Rencontre du comité des parties prenantes

Programme de stabilisation des berges du lac Saint-Jean

24 octobre 2025

Compte rendu
Comité des parties prenantes
Date : 24 octobre 2025
Lieu : Espace Pérignon

Site 94.03.01

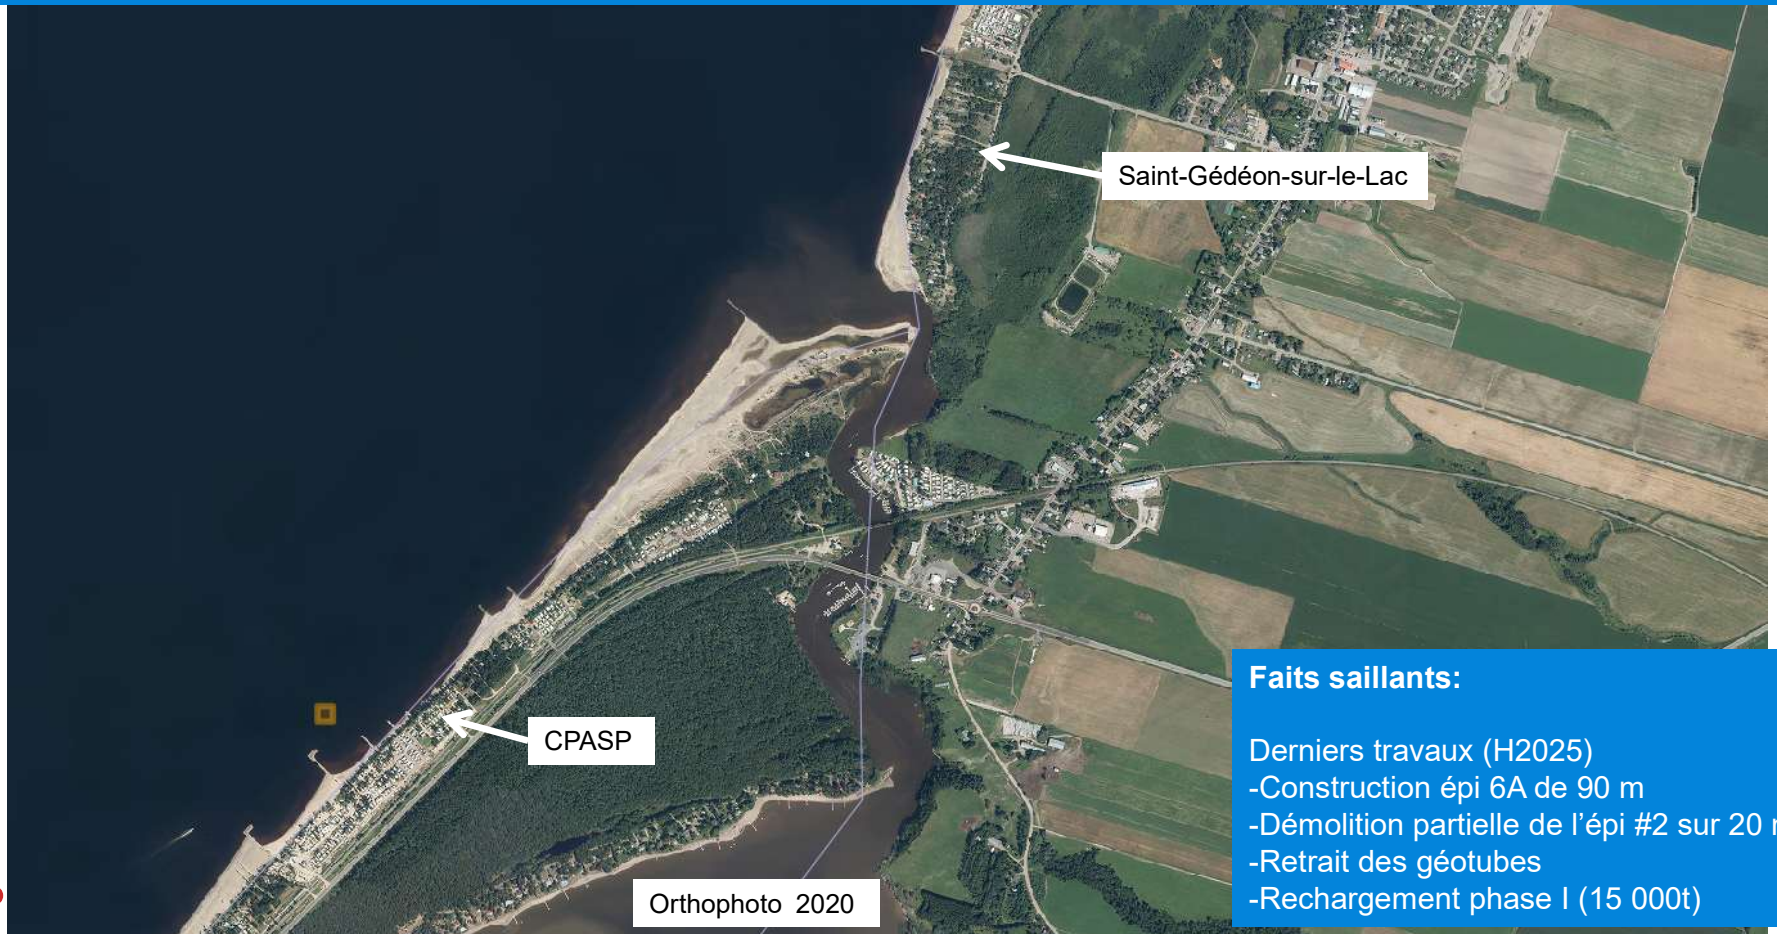
Claude Prévost	Pensez-vous qu'il va avoir une fin au rechargement du Centre Plein Air St-Pierre?	Oui. Les interventions menées en 2024 visaient à limiter la nécessité de rechargements fréquents. Conformément aux pratiques du PSBLSJ, un suivi sera assuré pour vérifier l'atteinte des objectifs. À noter que les travaux programmés pour l'automne 2025 font partie du plan initial.
Marc Archer	50 tonnes au mètre, est-ce linéaire ?	Oui
Marc Archer	50 tonnes, c'est combien de 10 roues ?	Environ trois
Louise Laroche	Je possède une propriété située sur la rue Racine-sur-le-Lac et j'ai constaté qu'à chaque opération de rechargement à proximité, une accumulation croissante de roches apparaît sur ma plage. Pourriez-vous m'expliquer ce phénomène ?	Dans ce secteur, les plages sont principalement des plages de sable. Avant chaque rechargement, les matériaux sont analysés pour s'assurer qu'ils respectent les normes de qualité et de granulométrie établies par le programme PSBLSJ. Ces tests permettent de vérifier que le sable est propre, sans roches ni débris indésirables, et qu'il correspond aux caractéristiques prévues. En principe, il ne devrait donc pas y avoir d'accumulation de roches. Toutefois, il faut garder en tête que d'autres intervenants peuvent aussi déposer des matériaux

Variante 4

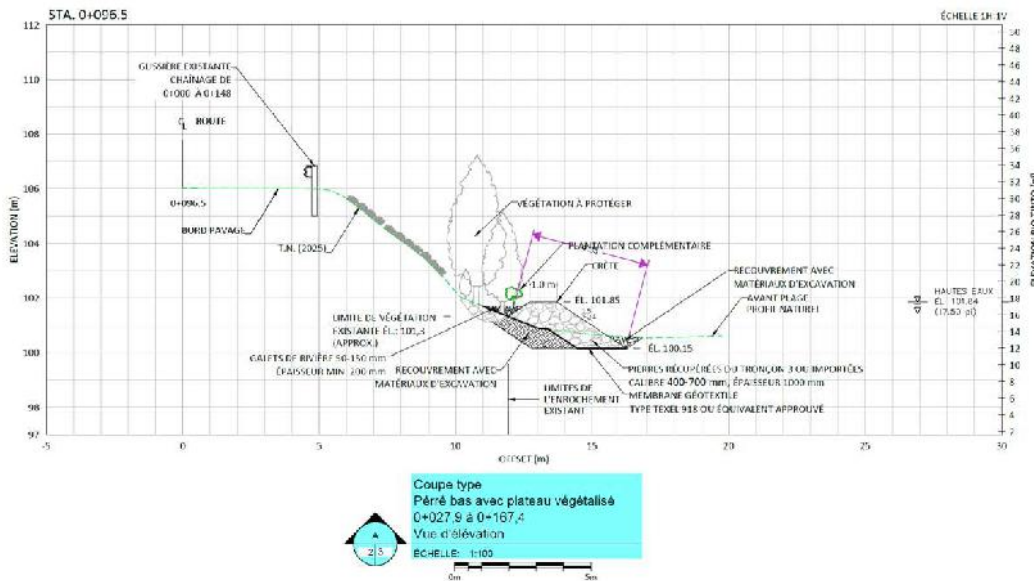
sur les berges. Pour notre part, nous appliquons toujours un contrôle rigoureux afin de garantir la conformité et la qualité des apports
Marie-Ève Guay	Pour les travaux sur la rue Édouard-Niquet, même si le plateau bas aurait été meilleur pour les poissons, le plateau haut a été retenu. La végétation a donc été privilégiée au détriment des poissons ?	Si l'option d'un plateau plus bas avait été choisie, cela aurait entraîné un empiètement sur le littoral, donc dans l'habitat du poisson.
Bilan de la crue 2025 et gestion hydrique estivale – Jean Paquin		
Judith Courtois	Est-ce que vos prévisions tiennent compte de la pluie qui est tombée ces derniers jours ?	Il y a eu 25 mm de pluie enregistrés hier qui pourraient être pris en compte, toutefois les prévisions indiquent une semaine prochaine très sèche ; cette situation n'aurait donc pas d'incidence sur les projections.
Marc Archer	Vous avez été en mesure de maintenir le lac à un niveau de 14 pieds, comment avez-vous fait ?	Le niveau du lac a été maintenu à 14 pieds grâce à une combinaison de conditions favorables et à une gestion proactive. Nos équipes suivent la situation attentivement et ajustent les opérations lorsque nécessaire afin de préserver la stabilité. Cette approche reflète notre engagement à assurer un équilibre durable tout en répondant aux attentes des riverains
